**Другие правила – Правила № 112 (Фары, испускающие
асимметричный луч ближнего света)**

Предложение по исправлению поправок серии 01 к Правилам № 112

Представлено экспертом от Франции*

Приложение III, рис. В, исправить следующим образом (отмечено голубым цветом):

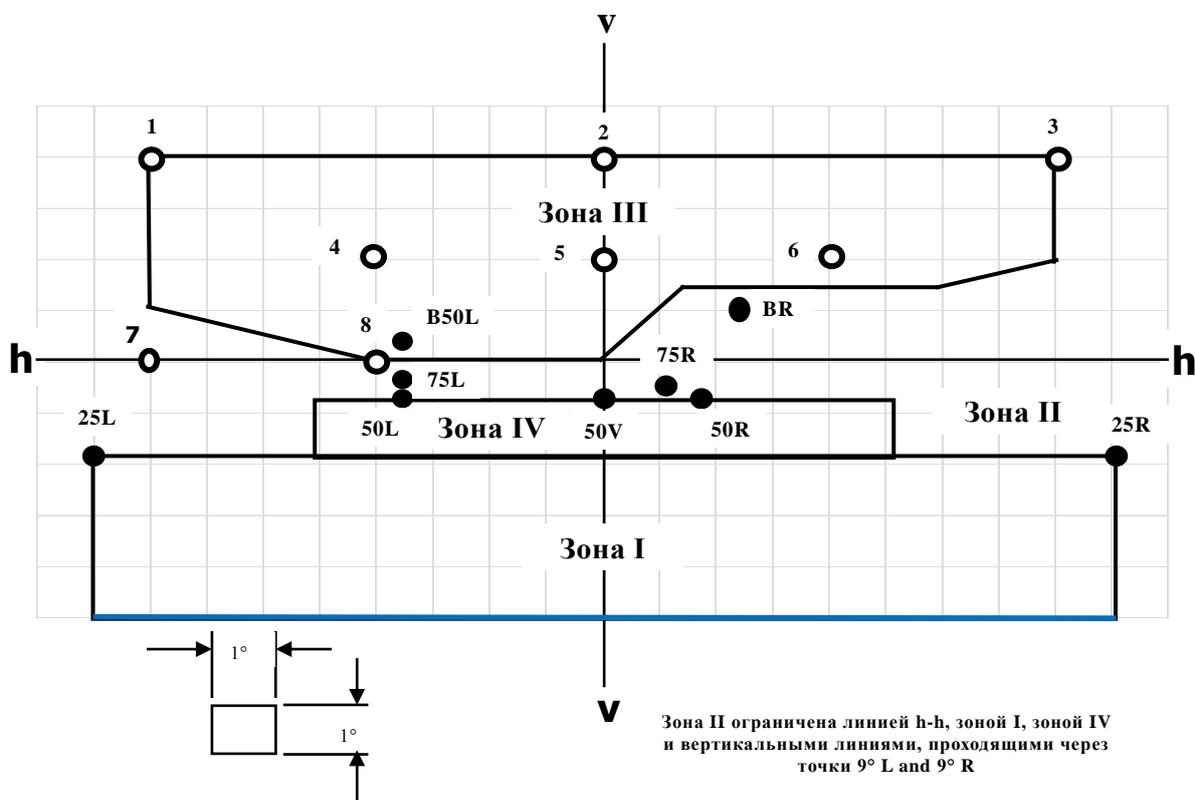
Воспроизведенный ниже текст был подготовлен экспертом от Франции
в целях устранения несоответствия между текстом и рис. В в приложении 3.

2. Угловые пределы ЗОНЫ I ограничены линиями 1.72D – 4D по вертикали и 9L – 9R по горизонтали. Однако на рис. 3 в приложении 3 нижний предел зоны I ограничена на уровне 5°D. Мы предлагаем устранить это несоответствие, допущенное на рисунке в поправках серии 01.
